**Etablissement Public d'Aménagement de la Ville Nouvelle de
Marne la Vallée**

AVIS HYDROGEOLOGIQUE
relatif à la compatibilité entre la ZAC de la Rucherie et le captage
AEP de Ferrières en Brie

Par O.GRIERE

Hydrogéologue agréé en matière d'hygiène publique pour le département de Seine et Marne

Zone hachurée correspondante au secteur où des prescriptions s'appliquent pour les activités à risques et la surface des pieux.

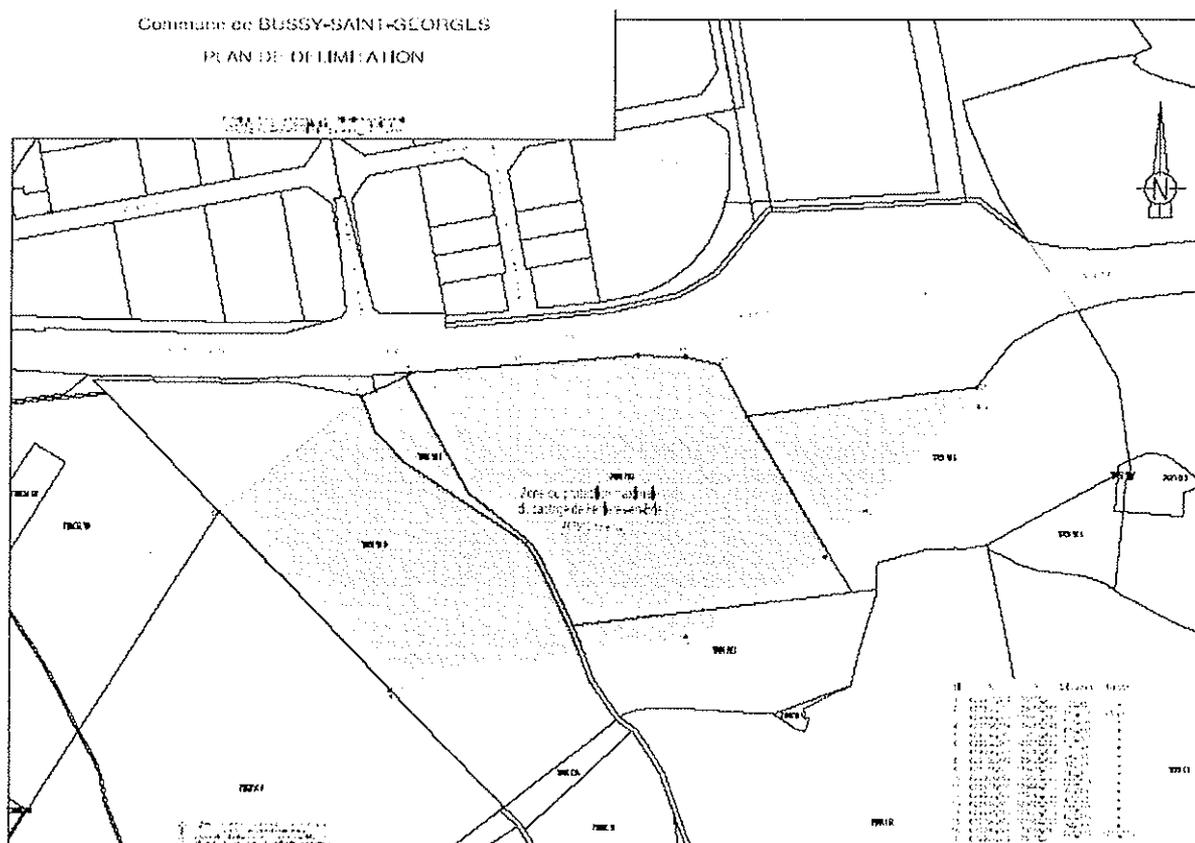
- Lors de la réalisation de pieux, mettre en œuvre un béton de faible plasticité sans adjuvant de type accélérateur de prise pour l'ensemble de la ZAC, le fluide de forage (en cas d'utilisation d'un fluide) sera de type bentonitique ; en cas de perte des dispositions seront prises pour juguler ces pertes.
- Dans la partie Nord de la ZAC (selon le zonage indiqué ci après), le nombre de pieux sera limité ceci pour ne pas réduire les capacités d'écoulement

souterrain. La surface de l'ensemble des pieux sera limitée à 1800 m² (sur une section verticale) pour la partie Nord.

Le dernier point concerne le type d'activité pratiquée sur la ZAC. En raison de la très grande vulnérabilité de la nappe captée, les activités polluantes et/ou à risque devront être respectées scrupuleusement la législation (ICPE, Code de l'Environnement). Tous les stockages de produits dangereux devront être étanches et pour les produits liquides, ils devront être disposés de bacs de rétention d'un volume au moins égal au volume stocké. Ces prescriptions s'appliquent aux entreprises qu'elles soient sous système déclaratif ou autorisation.

Le nombre de pieux sera limité ceci pour ne pas réduire les capacités d'écoulement souterrain. La surface de l'ensemble des pieux sera limitée à 1800 m² pour la partie Nord.

Tous les stockages de produits dangereux devront être étanches et pour les produits liquides, ils devront disposés de bacs de rétention d'un volume au moins égal au volume stocké. Ces prescriptions s'appliquent aux entreprises qu'elles soient sous système déclaratif ou autorisation.
